CIRCOLARE TECNICA

SERIE V850 - 1000

188 /G.
N° PROGR.

POMPA OLIO MAGGIORATA

OVERSIZED OIL PUMP

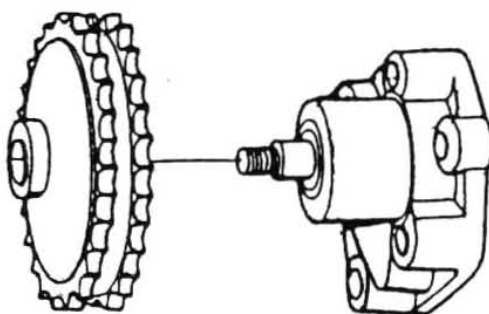
Sui motori della serie in oggetto é stato introdotto in produzione il montaggio di una pompa olio maggiorata che garantisce una migliore lubrificazione del motore.

I nuovi particolari, che sono intercambiabili con i premodificati solo se accoppiati, sono entrati in produzione a partire dai seguenti numeri di motore:

On the engines of the above mentioned series it is now assembled an oversized pump which assures a better lubrication of the engine.

The new parts, which are interchangeable with the previous ones only if coupled, have been put in production as from following engine numbers:

<u>CODICE/CODE</u>	<u>Q.TA'/Q.TY</u>	<u>DENOMINAZIONE/DESCRIPTION</u>
30 14 64 00	1	Pompa olio completa/Complete oil pump
30 14 77 00	1	Ingranaggio comando pompa/Pump control gear
